DETERMINAZIONE DEL DIRIGENTE SERVIZIO VIA/VINCA 18 novembre 2024, n. 743

[ID VIP 11219] - Parco Fotovoltaico di potenza pari a 134,904 MWP e opere di connessione alla RTN ricadenti nel Comune di Deliceto alla località "PIANO D'AMENDOLA" e nei Comuni di Ascoli Satriano, Ortona, Orta Nova, alle località "CONCA D'ORO - SEDIA D'ORLANDO - SANTO SPIRITO".

Istanza per il rilascio del Provvedimento di VIA statale ex art. 23 del D.lgs. n. 152/2006 e ss.mm.ii.

Proponente: EUROWIND S.R.L.

Figura 05: Area dell'impianto fotovoltaico su cartografia PPTR con segnalazione in particolare dei vincoli "Usi Civici" e "Rete dei Tratturi"

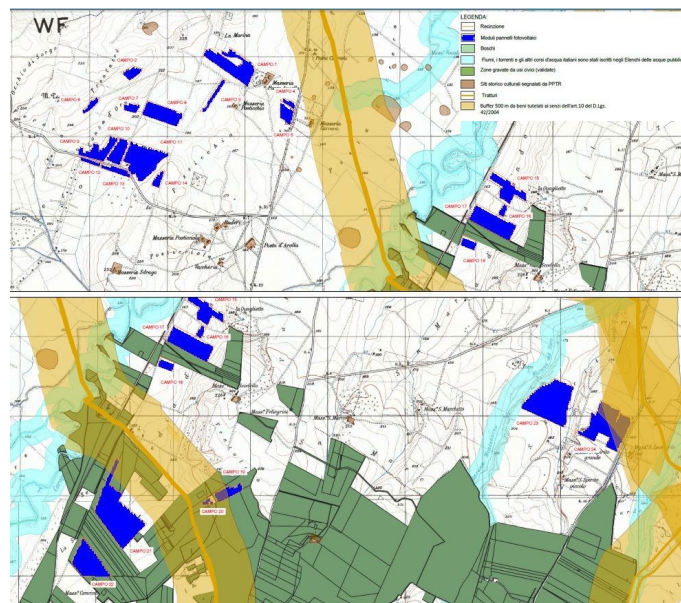
Per quanto riguarda il criterio **lett. c-quater**) l'area dell'impianto fotovoltaico **ricade** nel perimetro dei beni sottoposti a tutela ai sensi del D.Lgs 42/2004 includere le zone gravate da usi civici di cui all'articolo 142, comma 1, lettera h), del medesimo Decreto. I Campi 19, 20, 22 e parte del 21 ricadono nel vincolo **B.P. aree gravate da usi civici**.

Pertanto tali aree del progetto NON RIENTRANO TRA LE AREE IDONEE.

Figura 06: Area dell'impianto fotovoltaico con cavidotto e SSE su cartografia PPTR con segnalazione di tutti i vincoli

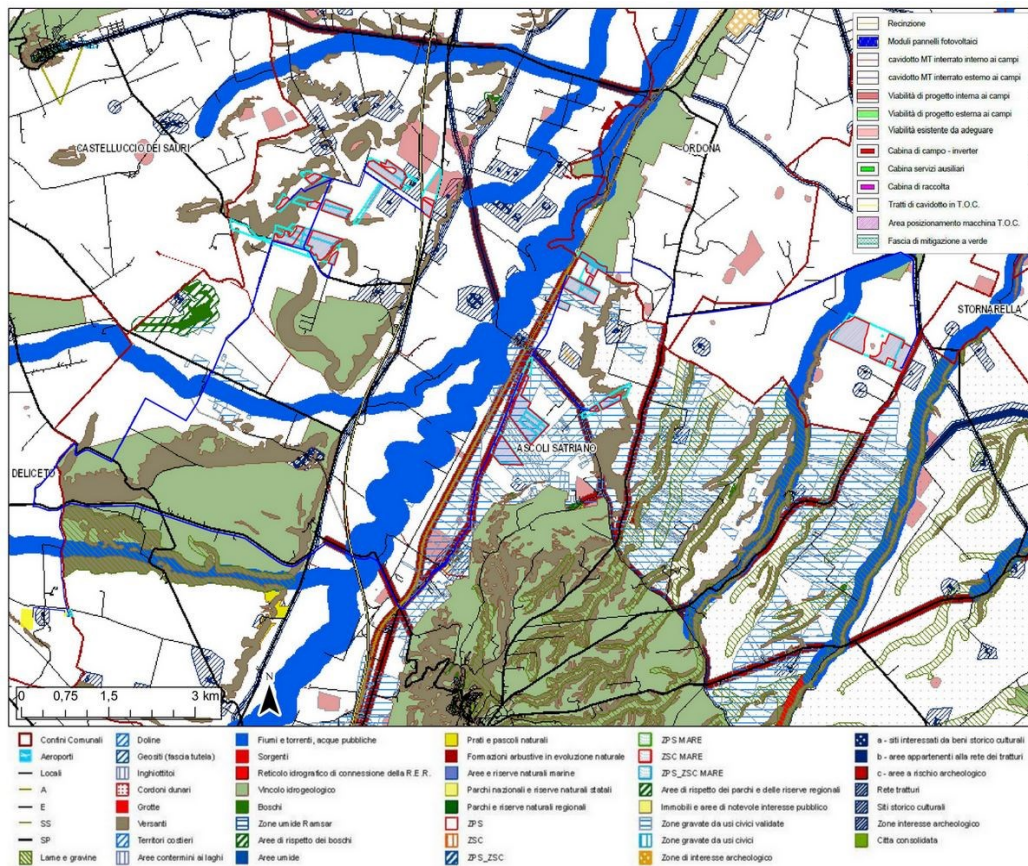
Dall'analisi della cartografia del PPTR l'area dell'impianto interseca il vincolo IDROGEOLOGICO sul campo 15. I Campi 19, 20, 22 e parte del 21 ricadono nel vincolo B.P. aree gravate da usi civici. Inoltre tutti i campi **ricadono in area a media visibilità.** Dalla relazione di progetto si evince che il Proponente intende intraprendere la pratica di affrancazione per sgravare i fondi agricoli. Tutti i campi fotovoltaici a meno dei Campi 23, 24 e parte del 15 ricadono in aree a media visibilità, come pure diversi tratti di cavidotto MT interrato. Altri vincoli presenti sull'area ricadono sulle particelle catastali di progetto ma non nell'area recintata adibita all'impianto. (Fig.06).

Per quanto concerne il **cavidotto in MT e in AT** ricade nei vincoli delle aree non idonee (Fig.06):

- Beni Culturali con 100 m (II parte D.lgs 42/04): PONTE ROMANO (Cod ARC0044) Vincolo Archeologico - Num. decreto 02/10/1986;
- FARAGOLA (Cod.ARC0040) - Num. decreto 17/04/2000 Vincolo Archeologico - Resti Di Edifici Pubblici A Carattere Sacro E Civile Di Eta' Tardoantica E Medievale, Inseriti In Un Contesto Urbanistico Di Eccezionale Vastita'
- Tratturi con buffer di 100 m: Tratturello Cervaro - Candela - Sant'Agata N°38;
- Fiumi Torrenti e corsi d'acqua: TORRENTE CARAPELLE E CALAGGIO Cod FG0013
- Boschi con buffer di 100 m;
- Zone ATE B da Putt/p.

Figura 07: Area dell'impianto Fotovoltaico con indicazione delle aree NON IDONEE ai sensi del R.R. 24/2010

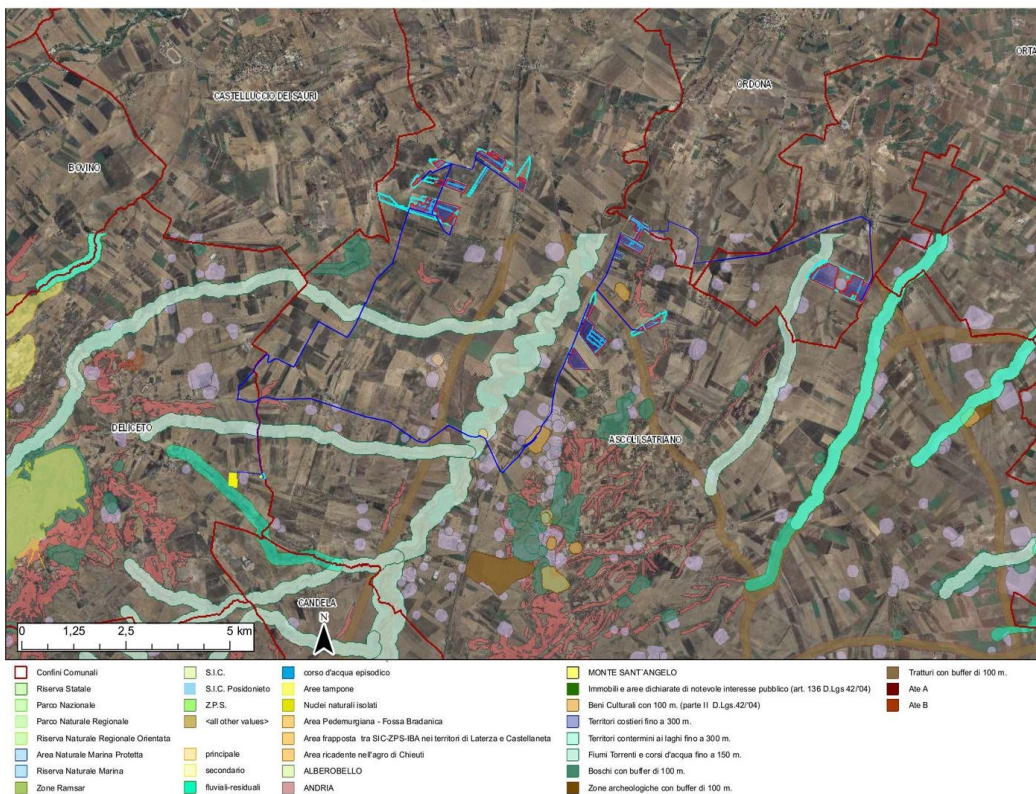
In riferimento al Decreto Ministeriale n.24 del 30 dic. 2010 avente per oggetto: "Linee Guida per l'autorizzazione degli impianti alimentati da fonti rinnovabili", recante la individuazione di aree e siti non idonei alla installazione di specifiche tipologie di impianti alimentati da fonti rinnovabili nel territorio della Regione Puglia", e in riferimento al DGR 23 ott 2012 n 2122 si riporta la cartografia relativa alle **AREE NON IDONEE. (Fig.07)**

Dalla cartografia si conclude che l'area interessata nel progetto dell'impianto fotovoltaico non ricade tra le aree non idonee.

Figura 08: Area dell'impianto Fotovoltaico su cartografia PAI

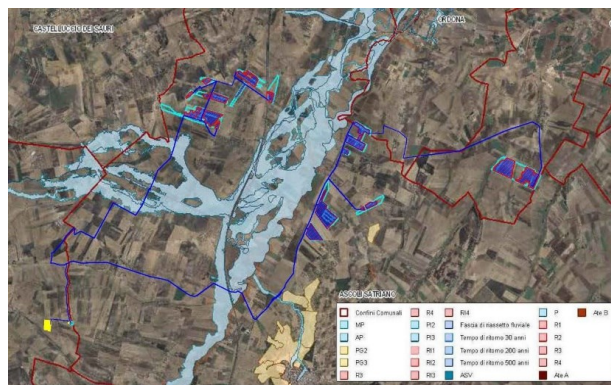
Dalla consultazione della cartografia del PAI (Fig.08) risulta che il cavidotto attraversa con aree a pericolosità idraulica BP, MP o AP. Per quanto riguarda il vincolo idrogeologico il cavidotto sarà realizzato con la tecnologia TOC e sarà ubicato su strada pubblica esistente avendo cura di mantenere le tubazioni in cui sono posati i cavi al di sotto di 1,5 m dal fondo dell'alveo fluviale.

Figura 09: Area dell'impianto Fotovoltaico con indicazione delle aree appartenenti alla Rete Natura 2000 e all'Elenco Ufficiale Aree Protette

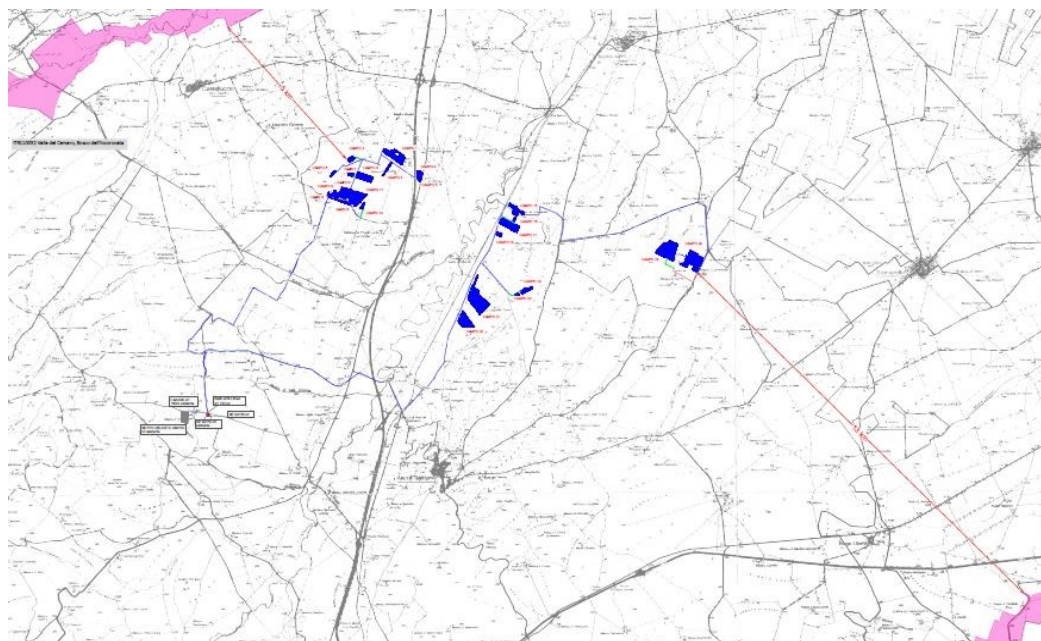
Informazioni più generali per valutare l'interferenza e/o vicinanza con le zone di protezione speciale e siti di importanza comunitaria inseriscono l'impianto ad una distanza di (Fig.09):

- > Aree protette nazionali e Regionali - Parco Naturale Regionale "Bosco Incoronata" Cod EUAP1188 distante 6.10 km dal Campo 1;
- > Aree protette nazionali e Regionali - Parco Naturale Regionale "Fiume Ofanto" Cod EUAP1195 distante 12.00 km dal Campo 24;

- (SIC) IT9110032– Valle del Cervaro, Bosco dell'Incoronata distante 5.00 km dal Campo 2;
- (SIC) IT9110033- Accadia – Deliceto distante 13.0 km dal Campo 24;

Figura 10: Area dell'impianto fotovoltaico con indicazione degli altri impianti FER

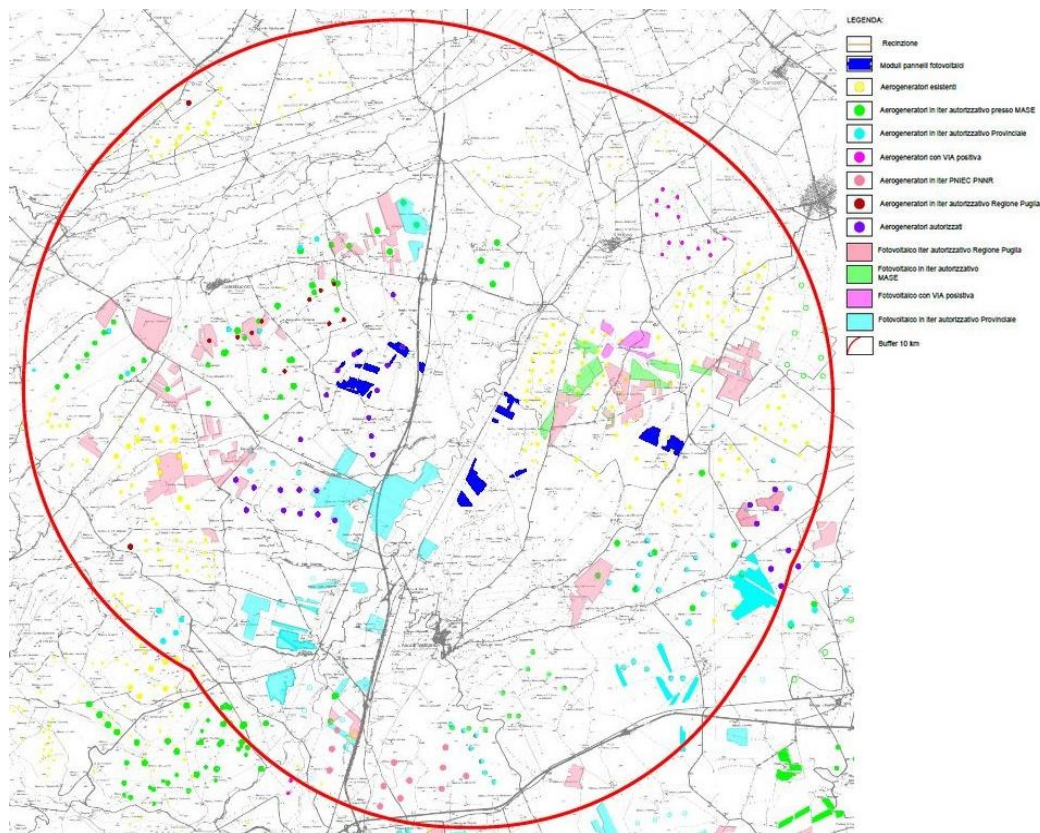
Analizzando l'area dell'impianto in relazione ad **ALTRI IMPIANTI ALIMENTATI DA FONTI RINNOVABILI** risulta che in prossimità dell'impianto esistono altri impianti di tipo fotovoltaico ed eolico già realizzati (Fig.10) e molti in fase di autorizzazione. In corrispondenza dei campi 23 e 24 sono presenti degli aerogeneratori alla base delle particelle interessate relativi all'impianto E/06/06.

Figura 11: Sezione dell'area dell'impianto con indicazione delle scelte progettuali

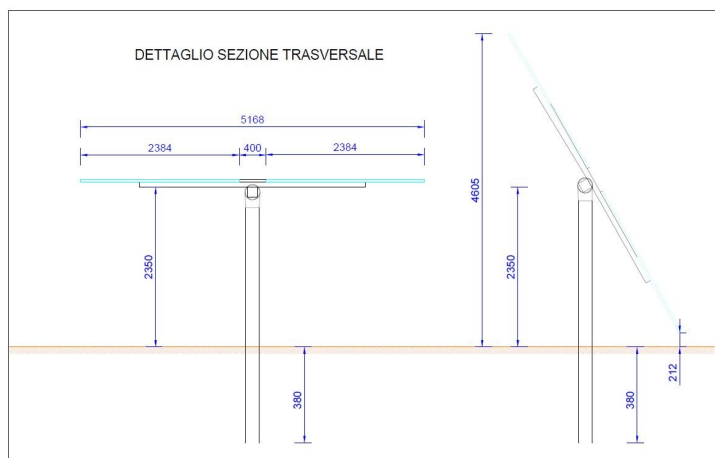
- c) Non sono stati presi in considerazione criteri progettuali volti ad ottenere il minor consumo possibile di territorio, sfruttando al meglio le risorse energetiche disponibili. Il progetto presentato prevede il generatore fotovoltaico composto da 192720 moduli in silicio monocristallino, delle dimensioni 2384x1303x35 mm, bifacciali, della potenza di 700 Wp, installati a terra su tracker monoassiali di tipo orizzontale con dispositivi elettromeccanici in grado di far ruotare i pannelli lungo un singolo asse per inseguire il sole durante tutto il giorno da est a ovest in modo da sfruttare in modo ottimale l’irraggiamento solare. Dagli elaborati scrittografici di progetto si evince che l’asse di rotazione è ubicato a 2,35 m da terra, raggiungendo quindi un’altezza massima di 4,606 m e un’altezza minima da terra di 0,212 m (Fig.11). La distanza tra i tracker sarà di 12,00 m. Anche se sono stati presi accorgimenti per ridurre aumentare la resa dell’impianto fotovoltaico, non vi è alcun accorgimento per la riduzione del suolo occupato perché non trattasi di impianto agrivoltaico e all’interno dell’area recintata non è previsto alcun tipo di coltivazione.
